Differenza tra documentazione allegata alla Variante e lo Stato effettivo dei luoghi.

Localizzazione: torrente Seveso tra i comuni di Bovisio Masciago÷Varedo in prossimità della SPexSS527-via Monza / via G. Agnesi.

Immagine estratta da “Allegato 1 – Atlante Cartografico della Proposta di Fasce Fluviali – Tavole:SV-04”
>>> data novembre 2017

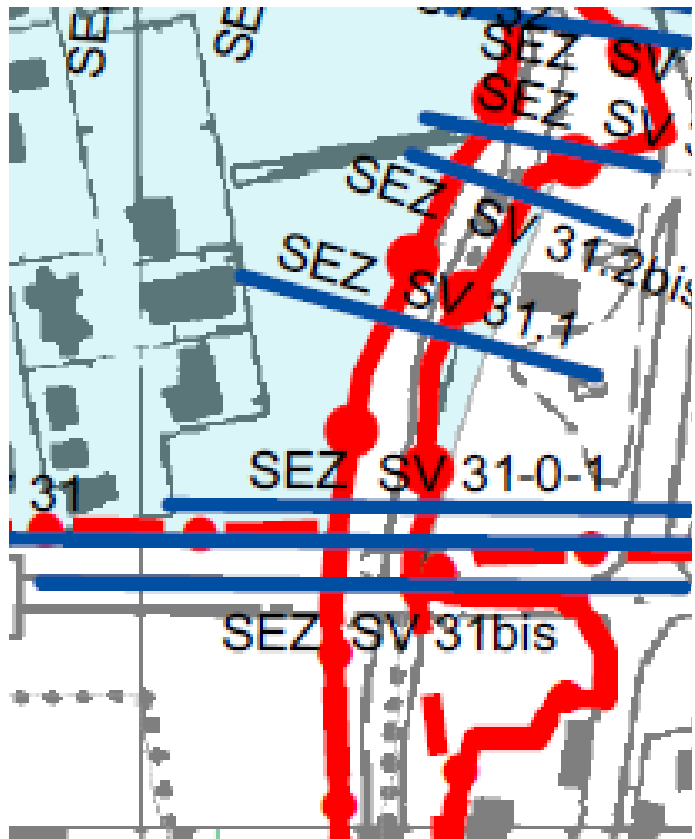
NON AGGIORNATO! > Mancano gli accatastamenti di alcuni edifici.

Ad es. nel Comune di Bovisio Masciago [A] Foglio 17 Mappale 352 – [B] Foglio 17 Mappale 407

Inoltre tra tutta la documentazione “Schema Progetto Variante” non ci sono le tavole che rappresentano le sezioni trasversali delle Fasce Fluviali
